FLÄCHENNUTZUNGSPLAN WINDENERGIE

Ergebnis der Beteiligung der
Behörden nach § 4 (1) BauGB

Nachbarschaftsverband

3. Juni 2016

Abbildung 1: Ausschluss aufgrund des Denkmalschutzes

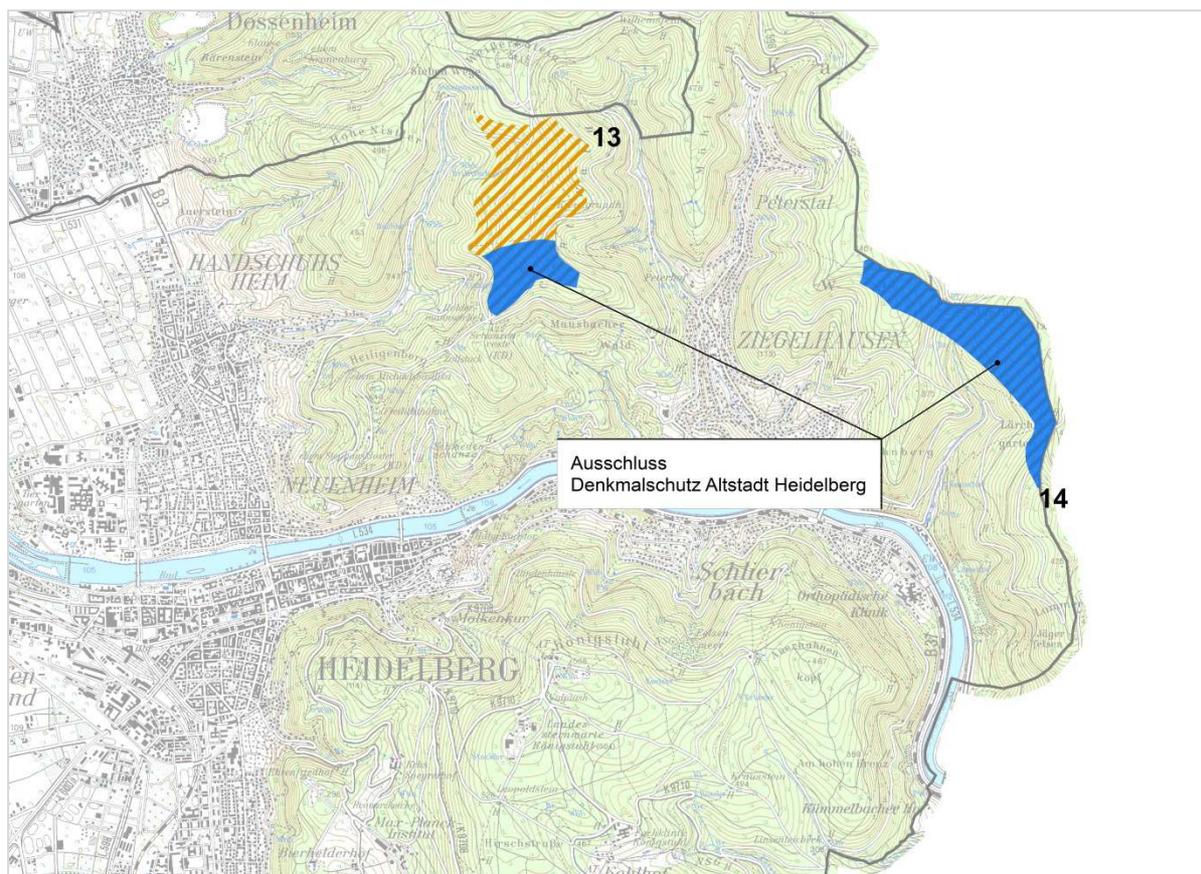
Das Landesamt für Denkmalpflege, Regierungspräsidium Stuttgart, hat sich gegen manche Flächen in Heidelberg in direkter Nähe zum Neckartal aufgrund der Beeinträchtigung von Blickbeziehungen zu den denkmalgeschützten Bereichen um die Altstadt und das Schloss ausgesprochen. So kommen die Konzentrationszonen 14 (Lammerskopf) sowie der südliche Teil der Konzentrationszone 13 (Weißer Stein) nicht mehr für Windenergieanlagen in Frage. Es wurden erhebliche Bedenken geltend gemacht: Demnach muss *„im anschließenden immissionsschutzrechtlichen Verfahren damit gerechnet werden, dass von Seiten der Denkmalpflege eine Zustimmung nicht in Aussicht gestellt werden kann.“* Diese Flächenbereiche sind für das weitere Verfahren als „harte Tabukriterien“ zu bewerten und kommen für eine Konzentrationszone Windenergie daher nicht in Betracht. Nachfolgend ein Auszug aus der Stellungnahme vom 30.10.2015 (in der Anlage vollständig beigefügt):

„Die Visualisierungen von den Fotostandorten 26 und 29 zeigen, dass Windenergieanlagen in den Konzentrationszonen 13 und 14 im Heidelberger Stadtbild in Erscheinung treten, eine deutliche Konkurrenzwirkung gegenüber der historisch überlieferten Situation entfalten und die überlieferte Beziehung von Gebäuden und Landschaft überprägen würden. Dies hätte insbesondere eine erhebliche Beeinträchtigung des geschützten Erscheinungsbildes des Kulturdenkmals Heidelberger Schloss und Alte Brücke (im Sinne des § 15 Abs. 3 DSchG), sowie der Gesamtanlage „Alt Heidelberg“ zur Folge. Betroffen wäre nicht nur die Fernsicht auf die Stadtansicht (Fotostandort 26), sondern in hohem Maße auch die Erlebbarkeit der Situation in seiner näheren Umgebung (Fotostandort 29). Von Seiten der Denkmalpflege werden erhebliche Bedenken zu diesen Flächenausweisungen hervorgebracht. Angesichts der hohen Bedeutung der Altstadt Heidelberg weisen wir darauf hin, dass der Verzicht auf die Ausweisung der Konzentrationszonen 13 und 14 notwendig ist, um den Erfordernissen des Denkmalschutzgesetzes Rechnung zu tragen.“

Am 18.11.2015 antwortete die Behörde wie folgt: *„Wie schon bei den Gesprächen in Ihrem Haus dargestellt, lässt sich die Einschätzung der denkmalpflegerischen Belange nur sehr schwer pauschal anhand von Plänen darstellen. Die topographischen Gegebenheiten sind ohne Visualisierungen kaum zu überblicken. Darum sind wir Ihnen sehr dankbar, dass Sie zur weiteren Überprüfung der visuellen Beeinträchtigung durch Windkraftanlagen noch Fotomontagen von wichtigen Ansichten haben anfertigen lassen. Aus denkmalpflegerischer Sicht muss nun festgestellt werden, dass aufgrund der topographischen Gegebenheiten, trotz der großen Entfernung, Windkraftanlagen in der Konzentrationszone 14 vom Fotostandort 26 insbesondere eine erhebliche Beeinträchtigung des Erscheinungsbildes der gem. §12 DschG geschützten Kulturdenkmale "Alte Brücke" und "Schloss Heidelberg" im Zusammenhang der gem. §19 DSchG geschützten Altstadt Heidelbergs darstellen. Mit Blick auf die Konzentrationszone 13 können die erheblichen Bedenken der Denkmalpflege durch eine Reduktion der Fläche um die südlichen beiden Windkraftanlagen zurückgestellt werden.“*

Abbildung 2: Flugrechtliche Ausschlussbereiche

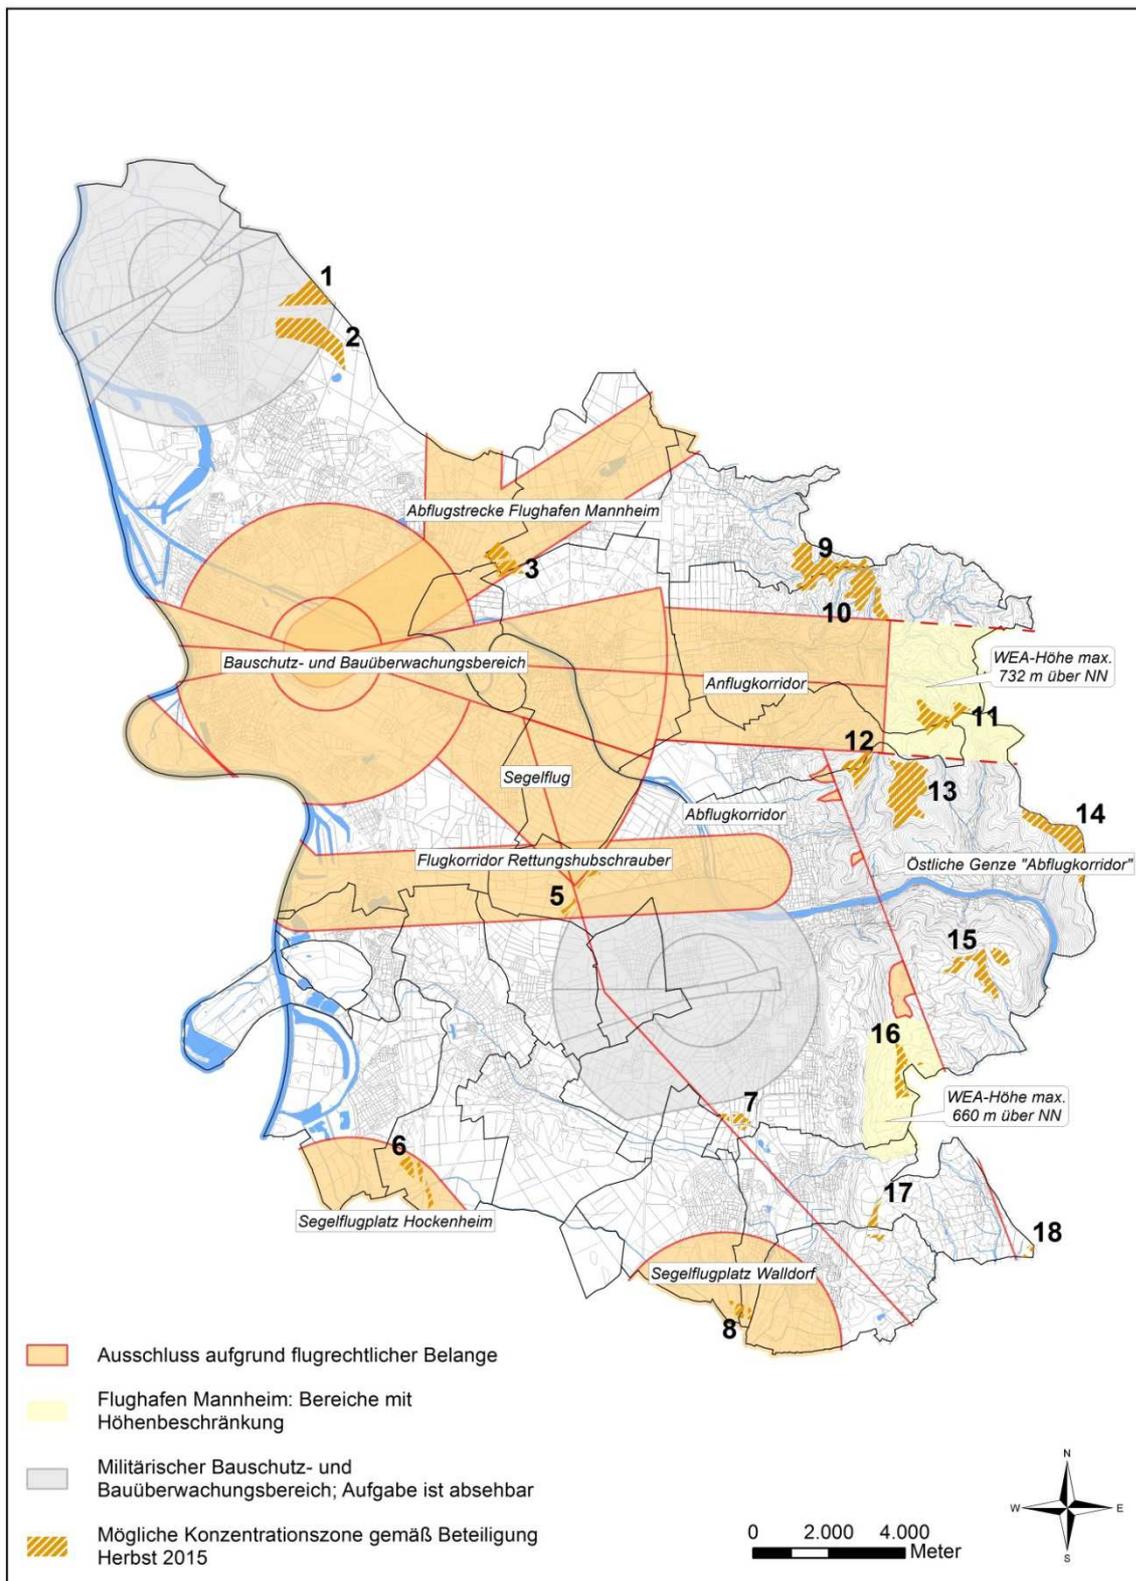
So kommt die Fläche 3 zwischen Mannheim-Wallstadt und Heddesheim aufgrund Abfluglinien vom Mannheimer Flughafen nicht mehr in Frage. „Aufgrund der zu erwartenden Anlagenhöhe von etwa 200m ü. G. (eine WEA ist zudem kein statisches sondern ein bewegtes Hindernis) sowie o. a. Sachverhalten verbietet sich derzeit eine Zustimmung gem. §14 Abs. 1 Luftverkehrsgesetz (LuftVG) unsererseits.“ Ergänzend führt die Deutsche Flugsicherung in seiner Stellungnahme vom 9.11.2015 Folgendes aus: „Die Konzentrationszone Nr. 3 ist von den veröffentlichten Sichtflugstrecken am Flugplatz Mannheim City betroffen. Die Konzentrationszone befindet sich unterhalb der Sichtabflugstrecke zum Pflichtmeldepunkt ECHO (westlich BAB 5 / Wein-

heim, Miramar-Bad). Sie befindet sich außerdem an der Sichtabflugstrecke zum Pflichtmeldepunkt KIL0 (Autobahndreieck Viernheim). Die DFS hält einen Abstand von mindestens 1000 m zu jeder Seite von Sicht-An- und -Abflugstrecken für erforderlich, um dem Luftfahrzeugführer auch weiterhin eine Umkehrkurve bei marginalen Wetterbedingungen zu ermöglichen. Bei marginalen Wetterbedingungen darf in einer Sicherheitsmindesthöhe von 500 Fuß über Boden oder Wasser, entsprechend 150 m, geflogen werden. Wir empfehlen daher, die Planungen für die Konzentrationszone Nr. 3 nicht weiter zu verfolgen.“

Ebenso werden die Fläche 6 aufgrund der Lage im direkten Umfeld des Sport- und Segelflugplatzes Hockenheims und die Fläche 8 aufgrund der Nähe zum Segelflugplatz Walldorf als Gefahrenpotenzial und als für eine Windenergienutzung ungeeignet eingestuft. Zur Fläche 6 wird Folgendes ausgeführt: Aufgrund der „Anforderungen an die Hindernisfreiheit, der hohen Flugplatzdichte in diesem Bereich sowie der generellen Hindernissituation am Sonderlandeplatz Hockenheim verbietet sich eine ggf. zu erteilende Zustimmung unsererseits für den Bereich des Gebietes.“ Zur Fläche 8 heißt es: „Bei Verwirklichung von Windkraftanlagen in dem hier betroffenen Gebiet wird neben einer erheblichen Durchdringung der Hindernisometrie der Schutzbereich der Motor- und Segelflugplatzrunde des Sonderlandeplatzes Walldorf verletzt. Aufgrund o. a. Sachverhalts kann eine ggf. erforderliche Zustimmung für den Bereich des betroffenen Gebietes ... nicht erfolgen.“

Die Fläche 5 in Nähe des Grenzhof Heidelberg liegt in einem Bereich, der für schnelle Hubschrauberverbindungen, insbesondere zwischen der BGU Ludwigshafen-Oggersheim und den Mannheimer Kliniken einerseits und den Heidelberger Kliniken andererseits, benötigt wird. Dies führt dazu, dass erhebliche Bedenken der Flugsicherung geltend gemacht wurden, so dass dieser Flächenbereich nicht mehr für Windenergieanlagen in Frage kommt. Dies wurde seitens des Regierungspräsidiums wie folgt formuliert: „Es wird angemerkt, dass innerhalb der Kontrollzone Mannheim aufgrund der hohen Anzahl an mit Hubschrauberlandplätzen versehenen Kliniken und der Nähe zum Universitätsklinikum Heidelberg ein reger Verkehr von Rettungshubschraubern herrscht. Insbesondere Verlegungen von Patienten in kritischem Gesundheitszustand zwischen den Kliniken werden in der Regel durch die Luft ausgeführt. Hierbei werden aufgrund der Dringlichkeit der Einsätze regelmäßig die zulässigen Wetterminima für Sonder-VFR Flüge (Sichtweite 800 Meter und Wolkenuntergrenze 600 ft) ausgereizt, um die oft lebensrettenden Flüge zu ermöglichen. Die Realisierung von Windkraftanlagen innerhalb des in der Karte ausgewiesenen Gebiets 5 hält die Flugsicherung vor diesem Hintergrund für unverantwortlich, da sich das Gebiet wie ein Sperriegel zwischen die Universitätsklinik Heidelberg und die Kliniken in Mannheim und Ludwigshafen schieben würde. Aufgrund der zu erwartenden Anlagenhöhe von etwa 200m ü. G. (eine WEA ist zudem kein statisches sondern ein bewegtes Hindernis) sowie der unter Punkt 1 gemachten Ausführungen verbietet sich derzeit eine Zustimmung gem. §14 Abs. 1 Luftverkehrs-Gesetz (LuftVG) unsererseits.“

Die gesamte Stellungnahme befindet sich in der Anlage, Abbildung 2 stellt die flugrechtlichen Ausschlussbereiche insgesamt dar.

Abbildung 3: Ausschluss aufgrund des Artenschutzes - Wanderfalke

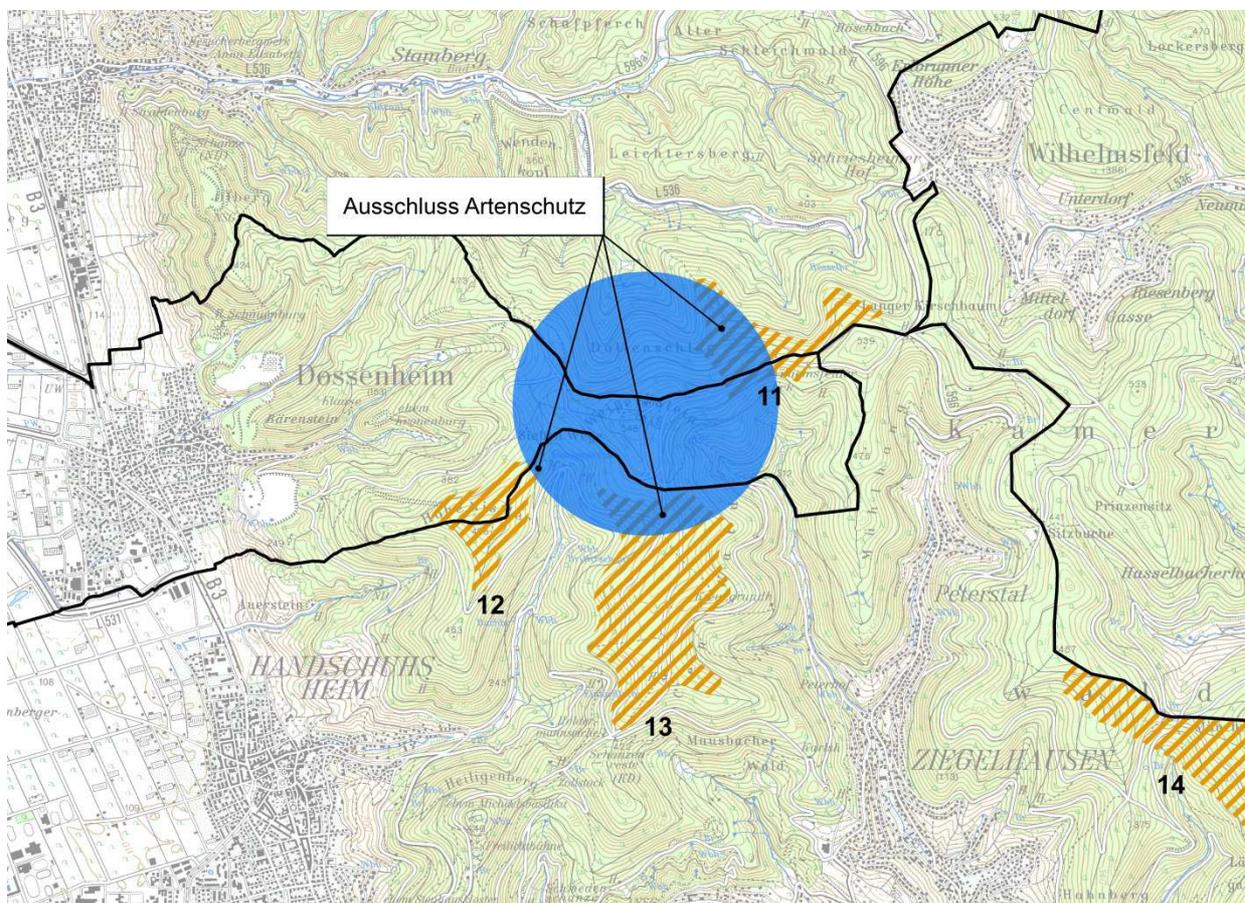
Das avifaunistische Fachgutachten des Nachbarschaftsverbandes wurde von allen Behörden als gute Grundlage für den Flächennutzungsplan angesehen. Lediglich am „Weißen Stein“ in Dossenheim sind innerhalb des gutachterlich untersuchten Raumes neue Erkenntnisse im Rahmen der Beteiligung gewonnen worden. Hier gibt es einen Brutplatz einer europarechtlich geschützten Art, der von der Arbeitsgemeinschaft Wanderfalkenschutz und der Datenbank der Ornithologischen Gesellschaft Baden-Württemberg (OGBW-Datenbank) bestätigt wurde. Diese Information ist ausreichend belastbar, um einen entsprechenden Schutzabstand von 1.000 Meter um den Weißen Stein als „hartes Tabukriterium“ aufzunehmen. Folge ist eine Verkleinerung der möglichen Konzentrationszonen 11, 12 und 13.

Abbildung 4: Ausschluss aufgrund des Artenschutzes - Störche

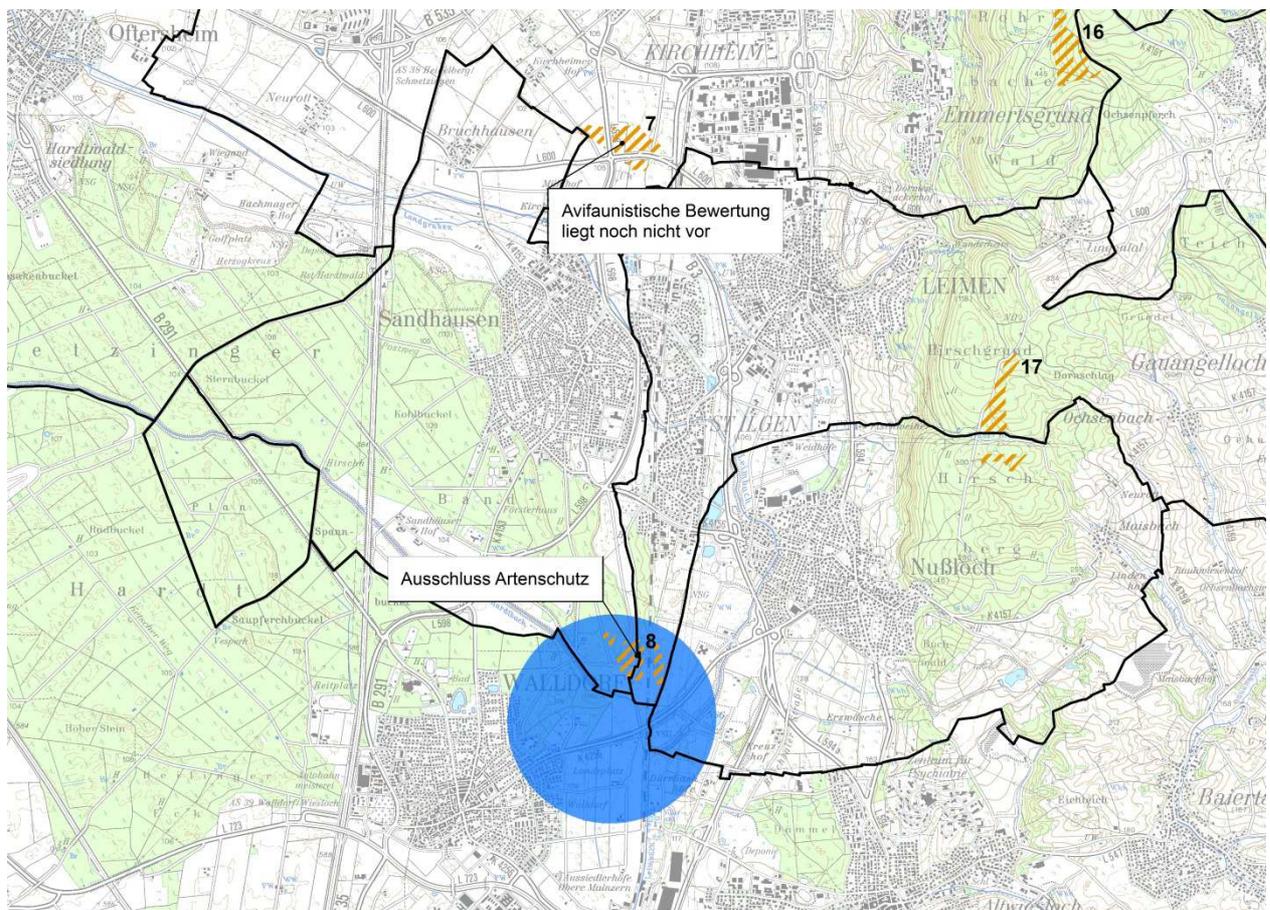
Das avifaunistische Fachgutachten umfasste nicht alle Flächen im Nachbarschaftsverband, die möglichen Konzentrationszonen 7 (Heidelberg, Kirchheimer Mühle) und 8 (Sandhausen-Süd) wurden auf Beschluss der Verbandsversammlung hin nicht geprüft. In der dazugehörigen Beschlussvorlage zur Verbandsversammlung vom 13.03.2013 heißt es dazu wie folgt: „In der Bürgermeisterrunde des Nachbarschaftsverbandes vom 09.01.2013 wurde Einvernehmen erzielt, dass aufgrund der Größe der derzeit restriktionsfreien Fläche von 48 qkm in einem ersten Schritt keine flächendeckende Erhebung durchgeführt werden soll. Stattdessen sollen vorerst nur die Flächen untersucht werden, die aufgrund ihrer Lage, ihrer Nutzungskonflikte und ihrer

Windhöufigkeit für WEA derzeit geeignet erscheinen. Dadurch wird eine zielgerichtete Kostenreduzierung für die fachgutachterliche Untersuchung erreicht.“ Aus diesen Gründen wurden die möglichen Konzentrationszonen 7 und 8 nicht gutachterlich untersucht. Im Hinblick auf die Fläche 8 im Süden von Sandhausen und Leimen in direkter Nähe zur Gemarkungsgrenze von Nußloch und Walldorf gab es durch Stellungnahmen des Regierungspräsidiums Karlsruhe, Referat 56 Naturschutz und Landschaftspflege sowie der Stadt Walldorf belastbare Hinweise auf ein Vorkommen von Störchen, was – neben den neuen Erkenntnissen zur Flugsicherung - zu einem Ausschluss dieser Fläche führt. Zur Fläche 7 liegt aus den vorgenannten Gründen derzeit keine belastbare Grundlage für die avifaunistischen Belange vor.

Abbildung 5: Neue harte Ausschlussbereiche

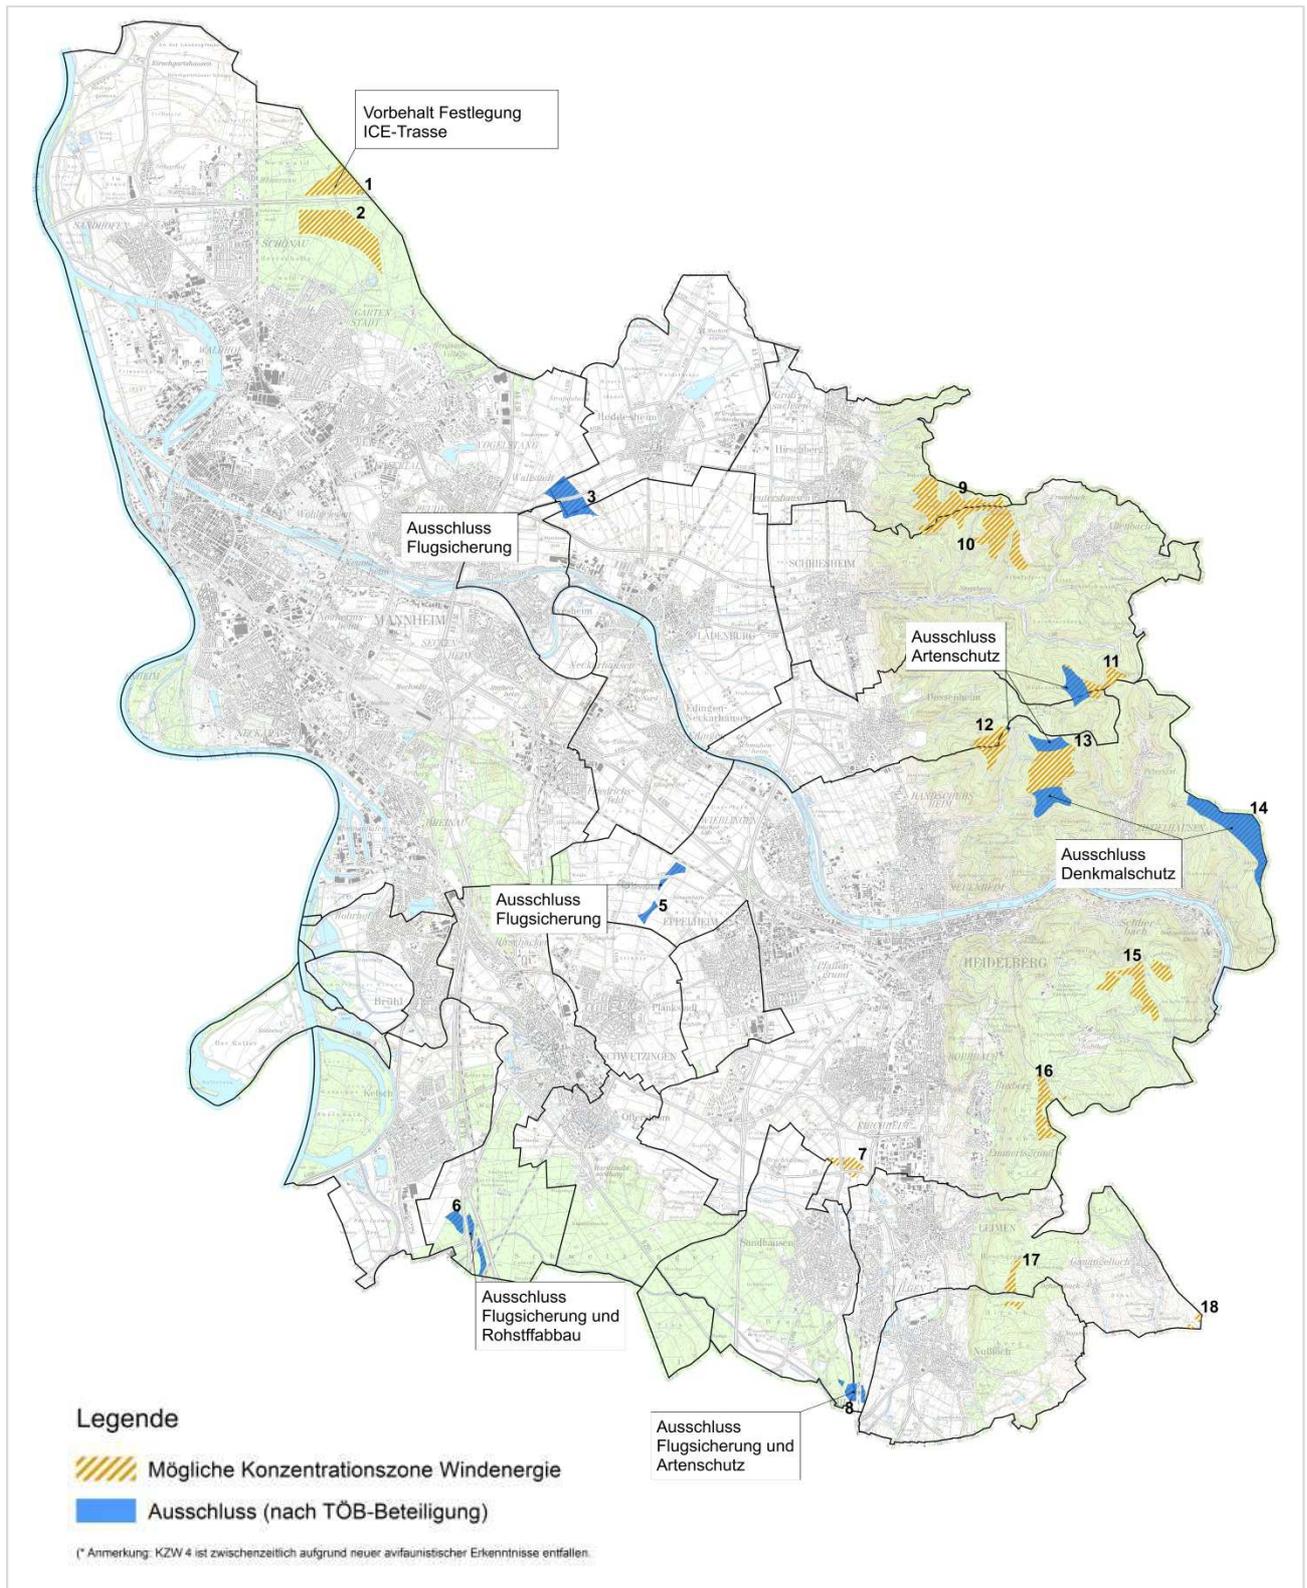
Im Ergebnis kommen daher die in nachfolgender Karte dargestellten Bereiche nicht mehr für Windenergie in Frage:
